OTROSÍ No. 7 CONTRATO DE OBRA No. 68573-019-2018 (PAF-ICBF-O-008-2018) SUSCRITO ENTRE EL PATRIMONIO AUTÓNOMO PA FINDETER PAF, CUYO VOCERO Y ADMINISTRADOR ES FIDUPREVISORA S.A. Y CIVILIZACIÓN TÉCNICA Y ARQUITECTURA S.A.S., IDENTIFICADA CON NIT. 900.283.279-6

FINDETER - ICBF					
CONTRATO DE OBRA No. PAF-ICBF-O-008-2018 DE CUYO OBJETO ES "ESTUDIOS Y DISEÑOS PARA LA REHABILITACIÓN Y/O EL REFORZAMIENTO DE LA EDIFICACIÓN EXISTENTE, DISEÑOS Y ESTUDIOS TÉCNICOS DEL PROGRAMA DE ÁREAS FALTANTE, Y POSTERIOR CONSTRUCCIÓN Y PUESTA EN FUNCIONAMIENTO DEL CENTRO DE ATENCIÓN ESPECIALIZADA – CAE LA LUCILA EN EL MUNICIPIO DE TURBO, DEPARTAMENTO DE ANTIOQUIA".

a. Planimetría y ruta aprobada inicialmente: El 05 de Mayo de 2020 fueron aprobados los diseños de acueducto y alcantarillado, lo cual, fue informado por correo electrónico al contratista, planimetría del alcantarillado aprobado que corresponde al siguiente esquema:

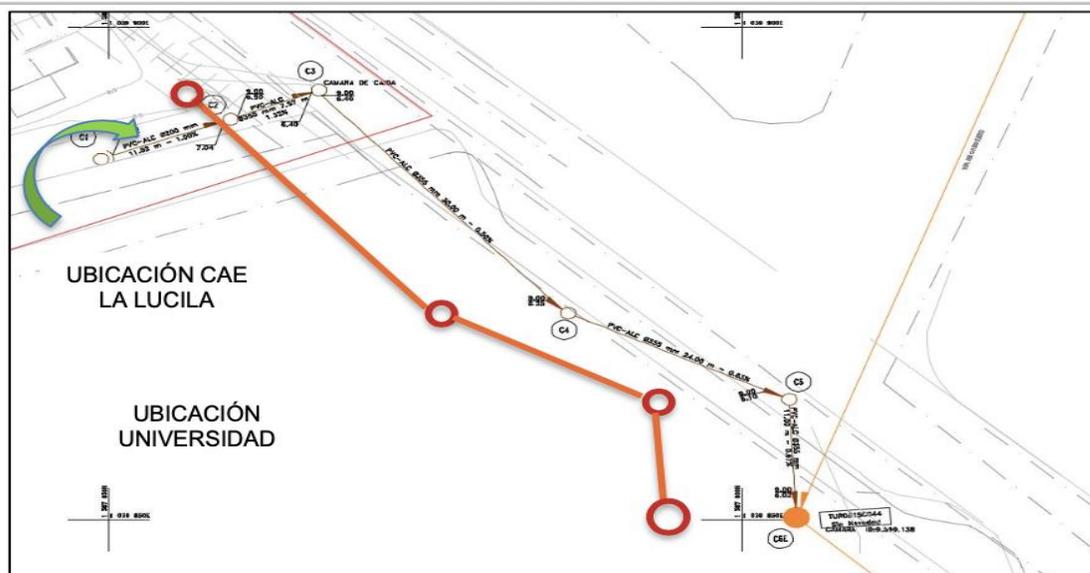
3. El contratista presentó a la interventoría el informe de obra para la conexión de alcantarillado donde debido a la presencia de tubería cruzada encontrada en el área, fue necesario cambiar la ruta y punto de conexión, tal y como se evidencia en los siguientes esquemas, donde se realiza por parte de esta interventoría un recuento de los hechos presentados, así:

b. Planimetría de la nueva ruta aprobada, mediante visita del supervisor de la empresa prestadora del servicio el 14 de septiembre de 2020, donde el contratista presentó a la interventoría el informe de obra para la conexión de alcantarillado, apreciándose el cambio del punto de conexión de alcantarillado por la empresa Aguas Regionales; lo cual corresponde al siguiente esquema:

*Con lo anterior se evidencia que el diseño inicial planteado cambió, generando un nuevo trazado que obligaba la inclusión de dos (2) pozos adicionales, necesarios para la ruta, ocasionando mayores costos de materiales para realizar la conexión.*

*"Construir 2 cámaras de inspección adicionales para cambiar el trazado original de la red de A.R, y proyectarla de forma paralela a la red GRP y PVC de acueducto y realizar el cruce de estas en forma transversal en un tramo corto para así evitar el colapso de las mismas" (SIC).*

*A este concepto la ingeniera Mailedt, está de acuerdo y considera: "Buenos días, Juan, ... Estoy de acuerdo con la alternativa planteada, es importante que realicen la verificación de pendientes para garantizar que se conservará la cota de llegada a la red existente, adicionalmente, tener presente que la distancia vertical libre entre la tubería de acueducto y alcantarillado deberá ser mínimo 0.30m". (SIC).*
